**Modulo per la presentazione delle osservazioni per i piani/programmi/progetti sottoposti a procedimenti di valutazione ambientale di competenza statale**

**ID: Codice procedura (ID\_VIP/ID\_MATTM): 12691**

**“Progetto di un impianto eolico denominato “Pitigliano” ubicato nei comuni di Pitigliano (GR) e Sorano (GR) costituito da 20 (venti) aerogeneratori di potenza nominale 7,0 MW per un totale di 140,0 MW con relative opere connesse ed infrastrutture indispensabili”**

**IMMAGINE n 5.** Mappa eolici elaborata dall'Associazione Amici della Terra. La mappa evidenzia il cumulo degli impianti tra Lazio e Toscana.

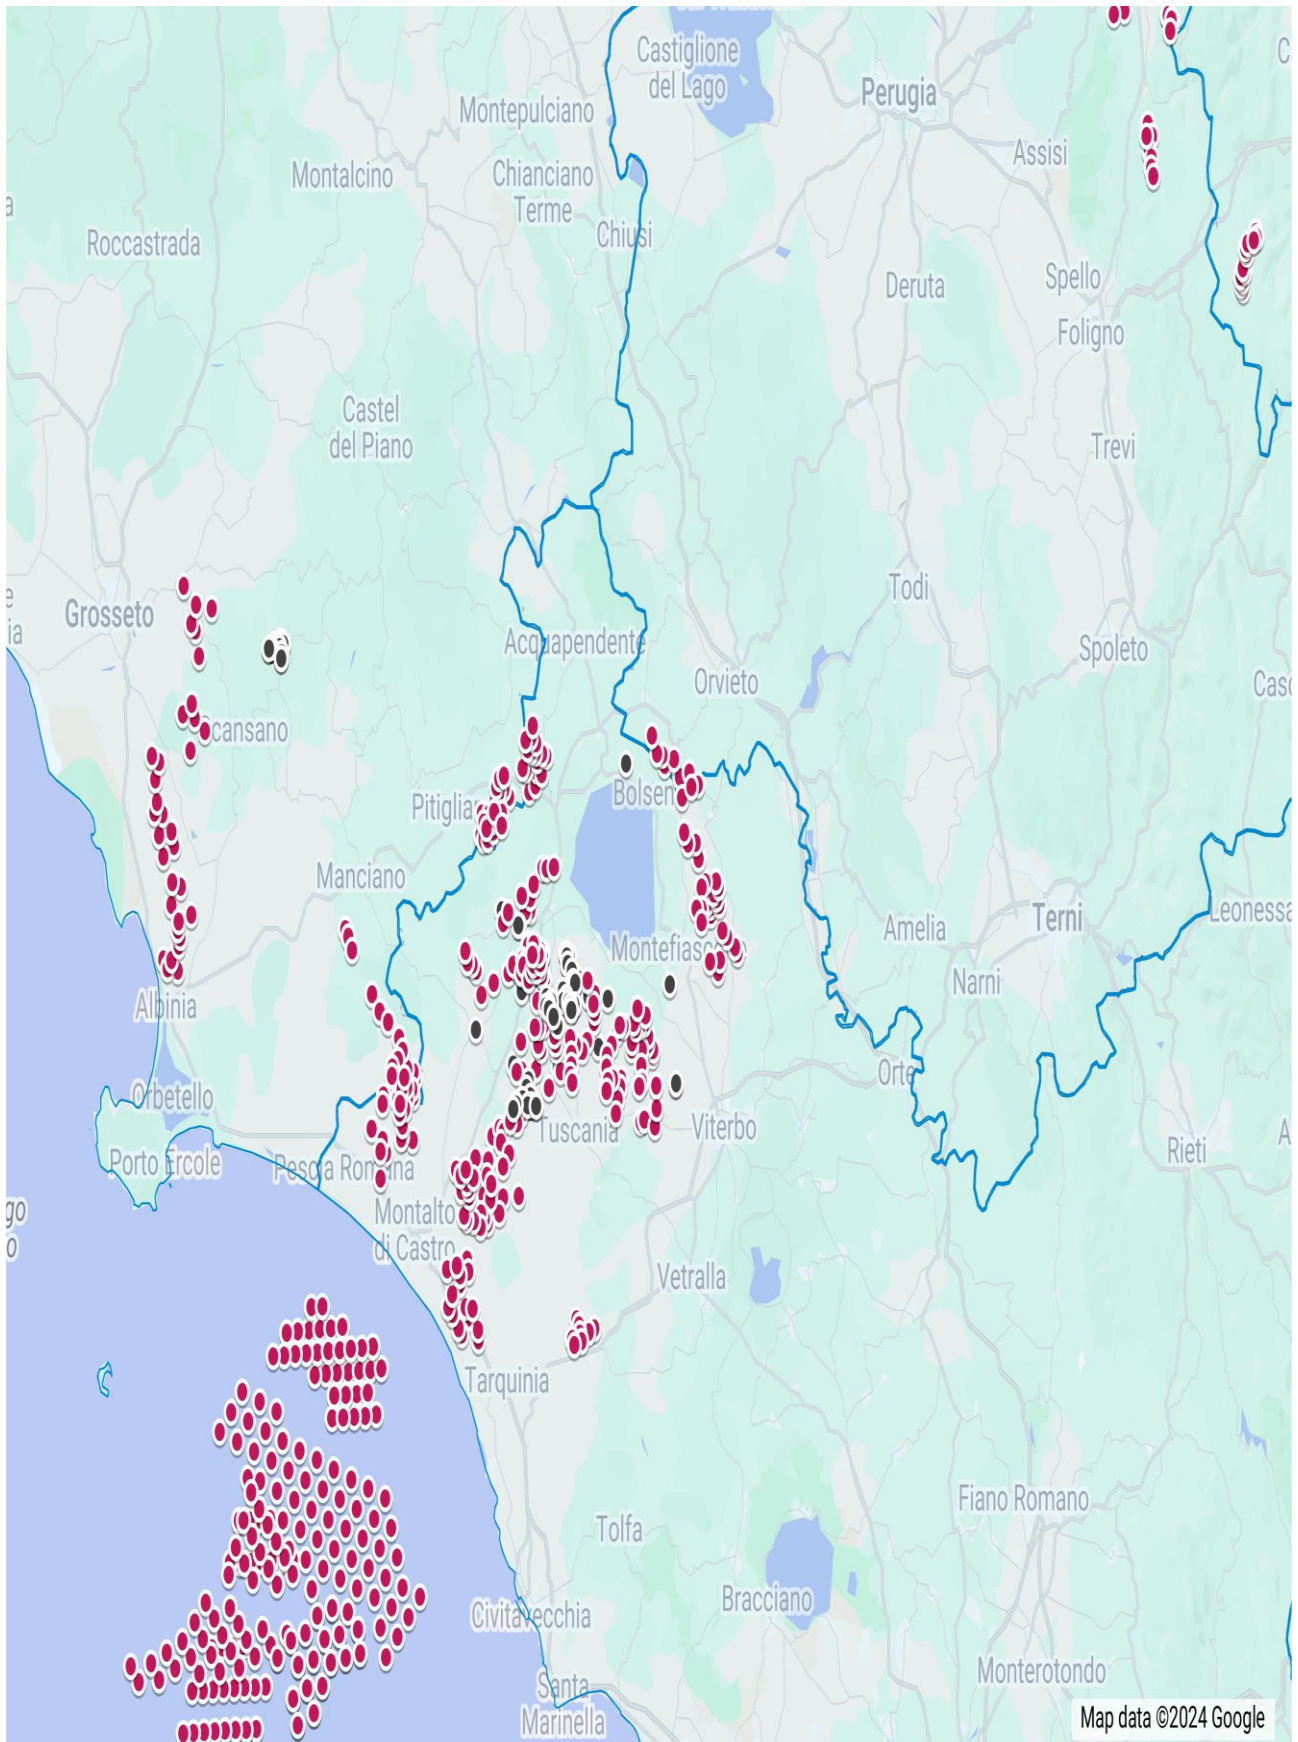
Riguardo al cumulo degli impianti FER, le mappe prodotte dalla proponente riguardano, come già evidenziato, soltanto una parte molto piccola degli impianti FER dell'area intermedia e vasta e in particolare di quelli eolici che contribuiscono a creare un notevole cumulo e la saturazione del territorio tosco laziale. Riguardo al cumulo dei soli impianti eolici si riporta la mappa dell'intervisibilità degli impianti eolici elaborata dall'Associazione nazionale “Amici della Terra”.

**IMMAGINE n. 5** Mappa prodotta dalla proponente dove si vede che è stato ignorato il vincolo di notevole interesse pubblico ex art. 136 del CBC dell’Orlo della Caldera di Latera. Nelle sue fasce di rispetto ricadrebbero diversi aerogeneratori.

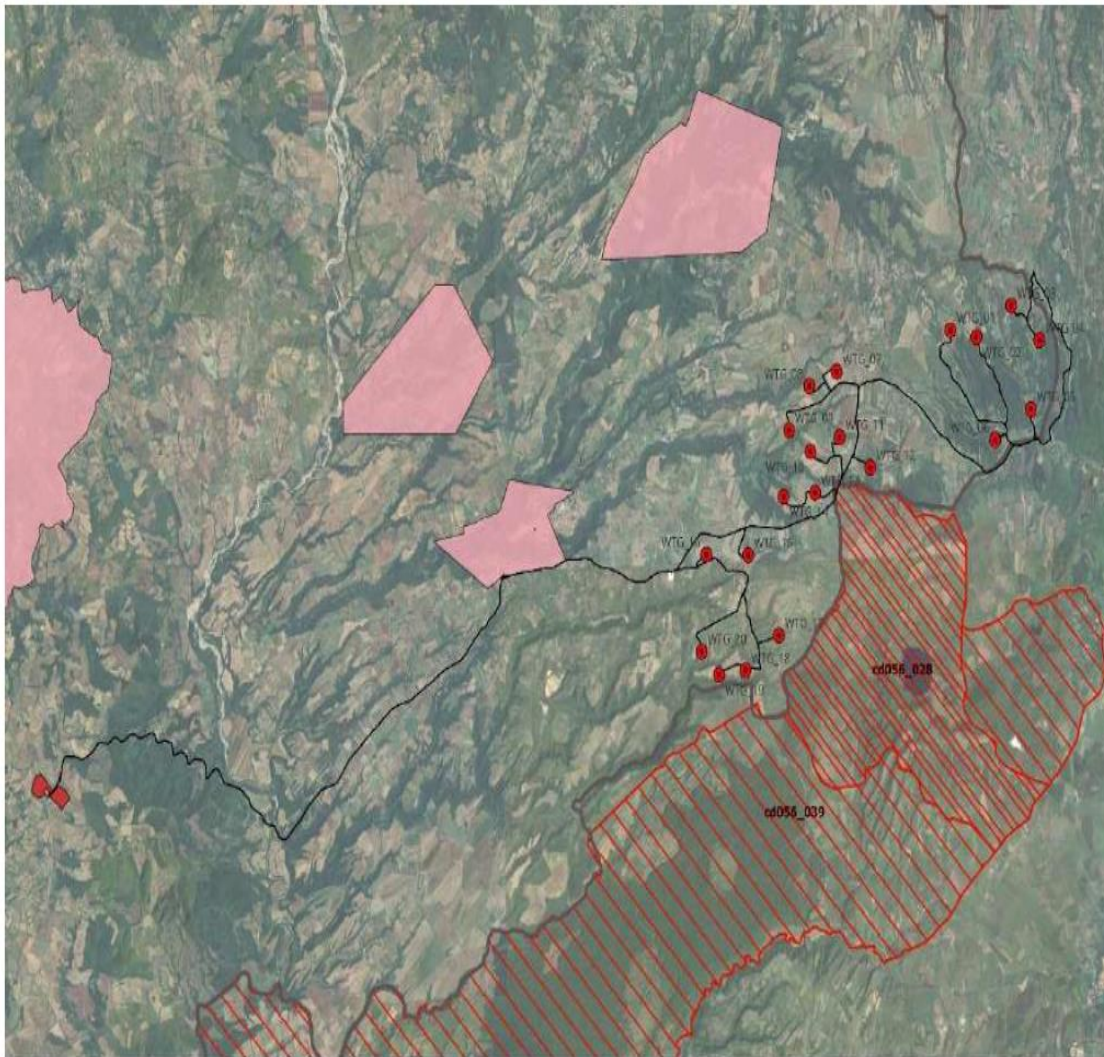
Beni Culturali “*Ambito paesaggistico, geologico e geomorfologico dell’orlo della caldera di Latera ...*” Non vengono nemmeno citati gli impianti eolici in progetto al MASE, il “Rempillo” (6 aerogeneratori) e un altro in verifica amministrativa di 14 aerogeneratori e 72, 6 MW. Ad oggi nei territori di Pitigliano, Sorano e in quello limitrofo potenzialmente potrebbero essere insediati 40 aerogeneratori alti 200 metri e larghi 170. Ma la proponente non cita neanche altri impianti che creerebbero il cumulo e quindi maggiore impatto. Infatti, sul territorio della “Città del Tufo” (Sorano e Pitigliano) impatterebbero anche l’impianto eolico “Montarzo” di Onano con 13 aerogeneratori con le dimensioni ricordate, l’altro eolico industriale nel territorio di Valentano con sette aerogeneratori (stesse dimensioni), gli impianti di Farnese con un minieolico di 3 Torri alte 60 metri già installate in località Poggio del Crognolo e l’impianto eolico industriale “Vallerosa” (7 aerogeneratori alti 200 metri e larghi 158 metri) in procedura VIA presso la Regione Lazio. Inoltre, altri impianti del minieolico già presenti a Valentano, Cellere e Piansano e due progetti eolici industriali con le stesse dimensioni (200 m x 170 m) nel Comune di Ischia di Castro. La valutazione del cumulo non prende neanche in considerazione gli impianti industriali di fotovoltaico e agrivoltaico in progetto a Farnese, Valentano, Ischia di Castro, Cellere. L’impianto geotermico in procedura Via al MASE, progettato nella Caldera di Latera. Quindi è stata effettuata una valutazione del potenziale impatto cumulativo non veritiera a dispetto di quanto affermato dalla proponente che sostiene di aver preso in considerazione uno spazio di 10 km intorno al suo impianto per gli impatti che si creerebbero.

**IMMAGINE n. 7** Mappa della intervisibilità degli impianti eolici elaborata dall'Associazione nazionale Amici della Terra. La mappa non è aggiornata comunque rende molo bene dell'enorme impatto visivo creato dal cumulo degli impianti.

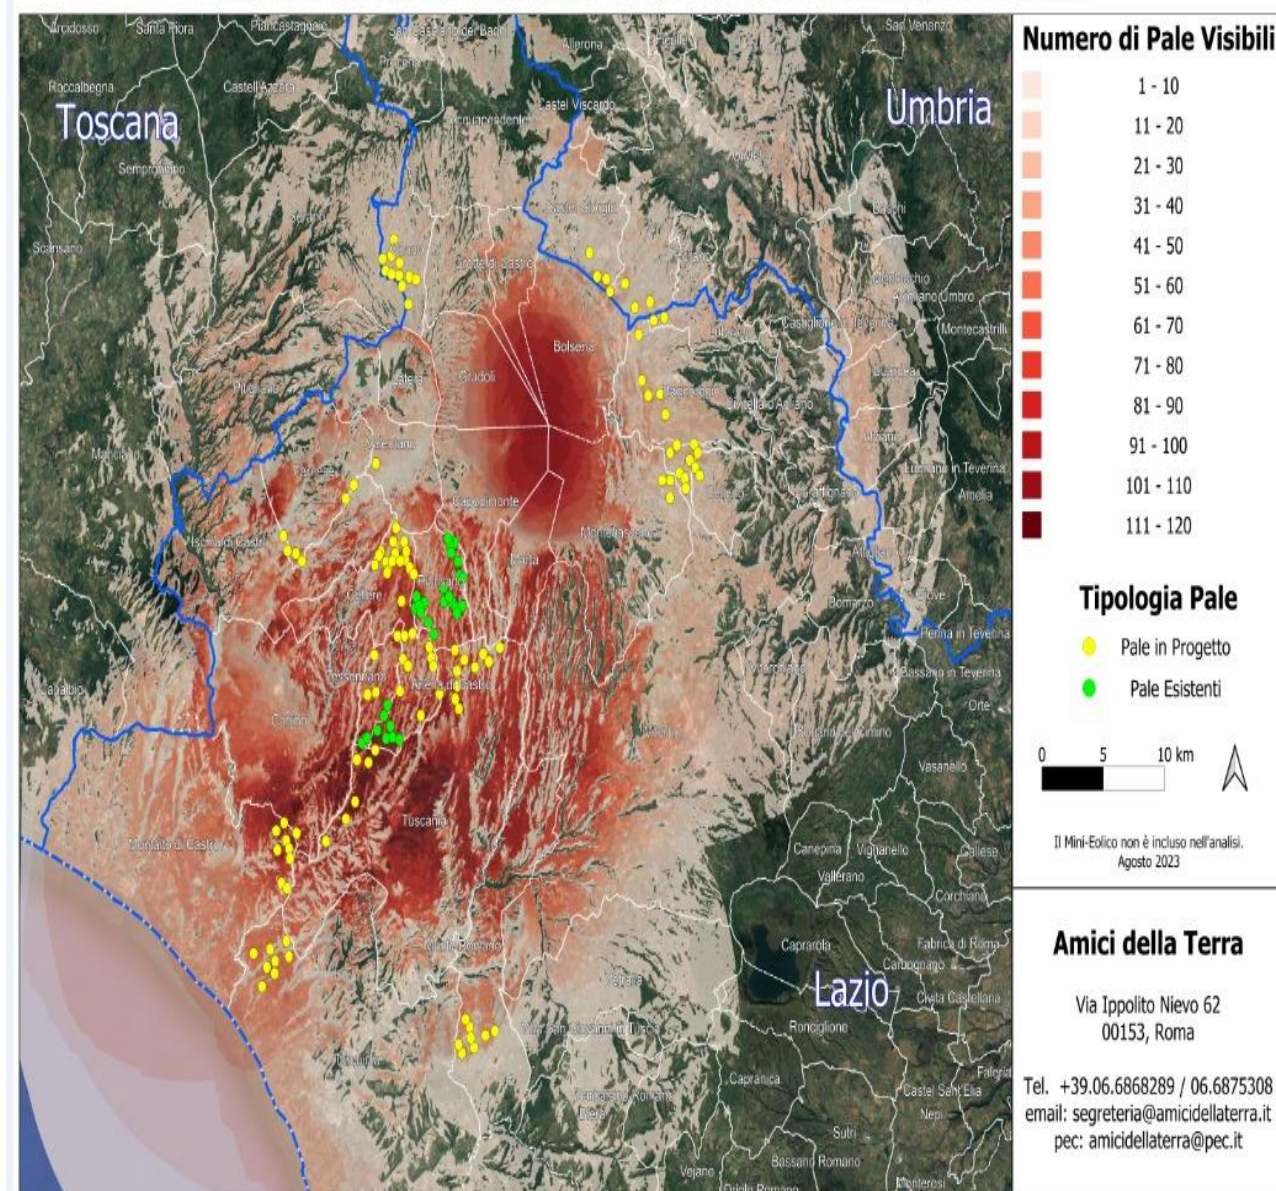
Se agli impianti eolici rappresentati qui sopra che non comprendono sia l'impianto eolico Pitigliano e le altre 14 pale del progetto eolico in verifica amministrativa sempre nel territorio di Pitigliano si aggiungono i migliaia di ettari (7000 fin'ora) di territorio occupato dagli impianti fotovoltaici e agrivoltaici e dalle altre tipologie appare chiaro il numero spropositato degli impianti FER nella bassa toscana e nella Tuscia.
